## COMUNICADO N° 4

### LICITACIÓN PÚBLICA 08/23

### Construcción de un polideportivo

#### ANTE CONSULTAS SE FORMULAN RESPUESTAS

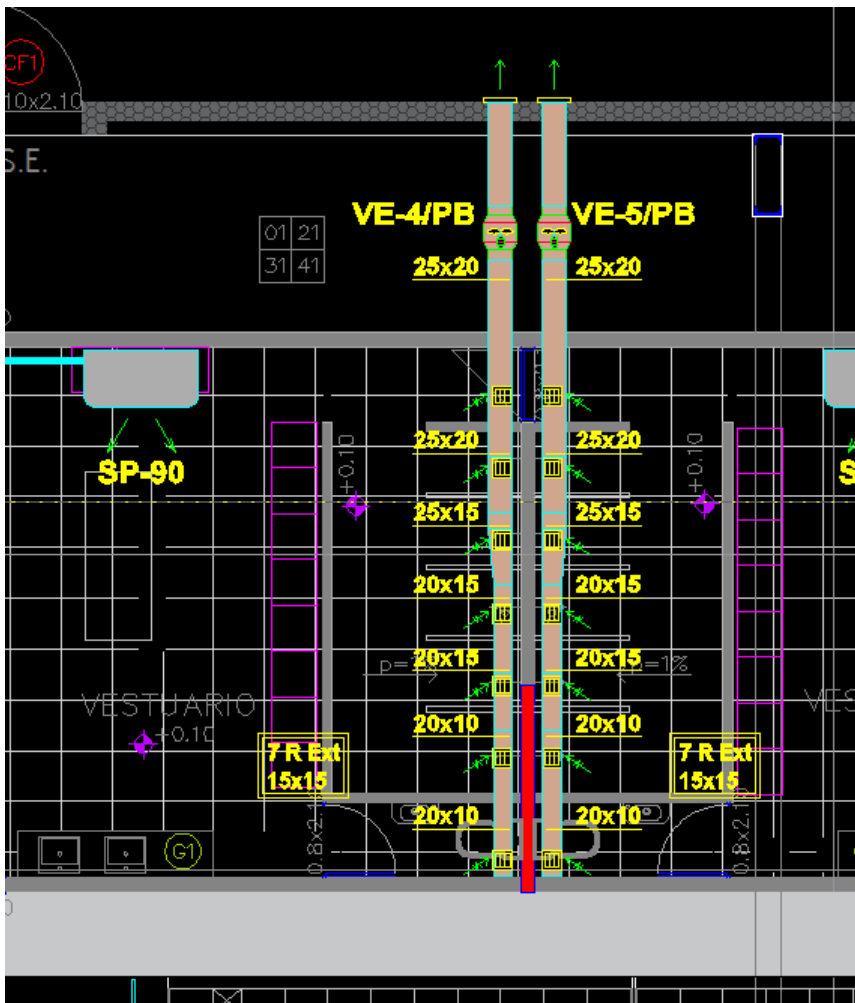
-C.74 En la imagen a continuación aparecen ventiladores de extracción (VE-4/PB y VE -5/PB) y hay unas rejillas dibujadas de 25x20, 25x15 etc, pero al costado dice 7 rejillas de extracción de 15x15. ¿Como se debe considerar, rejillas de las dimensiones indicadas bajo el ducto o la todas iguales de 15x15?

**R. Las rejillas son todas de 15x15 como está indicado en el recuadro que dice "7 R Extr 15x15". Los 25x20, 25x15, etc a que se refieren ustedes, se refiere a las dimensiones del ducto de extracción (ductos de color marrón) los cuales tienen los ventiladores VE-4/PB y VE-5/PB.**
